AUTO N° 550
(30 de septiembre de 2021)

“POR MEDIO DEL CUAL SE REALIZA UN REQUERIMIENTO POR SEGUIMIENTO AMBIENTAL Y SE DICTAN OTRAS DISPOSICIONES”

De dicha visita de campo realizada el día 23 de junio de 2021, se emitió informe de seguimiento INT-1958 de 28 de septiembre de 2021, el cual, por constituir el principal insumo y soporte del presente acto administrativo, se transcribe:

Tabla 5. Probabilidad de ocurrencia de eventos amenazantes.

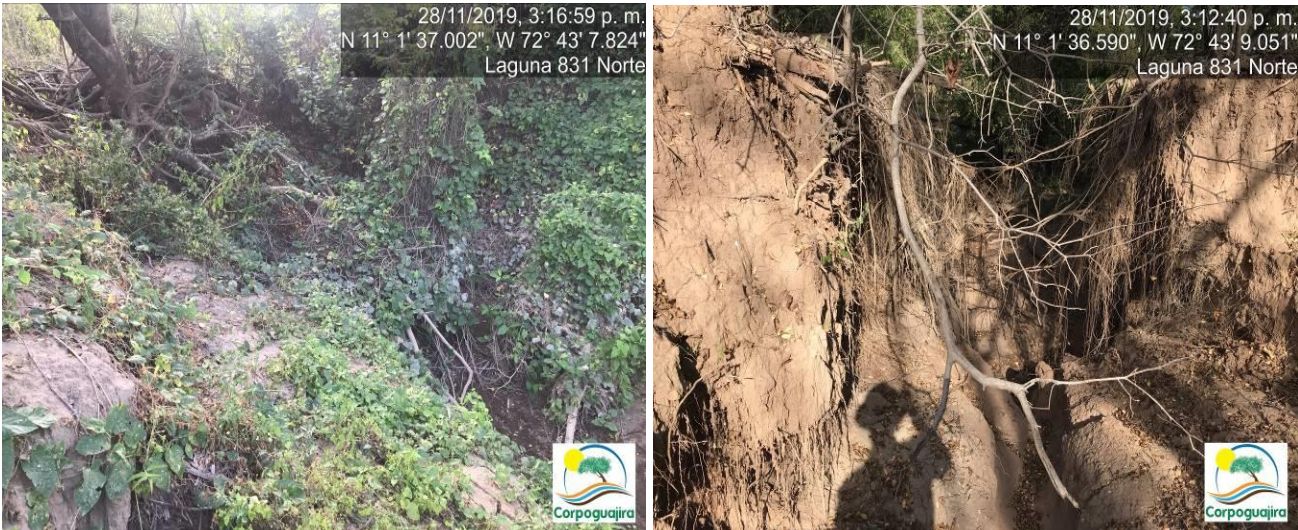
CERREJON presentó un PGRMV para un grupo de lagunas de las cuales tienen diferentes características entre sí. Presentando un documento muy generalizado y no especificando un informe con las particularidades propias de cada laguna.

De acuerdo al listado de escenarios presentados en el sistema lagunar, CORPOGUAJIRA pudo evidenciar la materialización de algunos riesgos en los seguimientos realizados en los años 2019 y 2021:

- En los Escenarios E14, E18 y E19 CERREJON estima que el criterio para que ocurra el evento se encuentra en un periodo de 5 a 20 años. En los últimos seguimientos que CORPOGUAJIRA ha realizado (2019 y 2021) se evidenció que el evento **Taponamiento o Ruptura de la Tubería/Canales** se materializó debido a que en el canal se encontró taponamiento con material vegetal y erosión en las paredes del canal, en un tiempo menor a 5 años. (ver fotografía 11, 13 y 14).

CORPOGUAJIRA considera que al haberse materializado de estos riesgos en un periodo menor al propuesto en la descripción de incertidumbre se requiere actualizar el Plan de Gestión del Riesgo del Manejo de los Vertimiento PGRMV para esta laguna.

6. CARBONES DEL CERREJON LIMIED – CERREJON debe actualizar el PGRMV de la Laguna 831 Norte de acuerdo a las condiciones y características específicas de esta, incluyendo nuevos eventos que no fueron tenidos en cuenta y recalculando los tiempos de probabilidad de ocurrencia de los eventos amenazantes.

5. Actualizar el Plan de Gestión del Riesgo para el Manejo de Vertimientos de la Laguna 831 NORTE de acuerdo a las condiciones y características específicas de ésta, incluyendo nuevos eventos que no fueron tenidos en cuenta y recalculando los tiempos de probabilidad de ocurrencia de los eventos amenazantes, en cumplimiento de lo establecido en la Resolución No. 1514 de 31 de agosto de 2012.
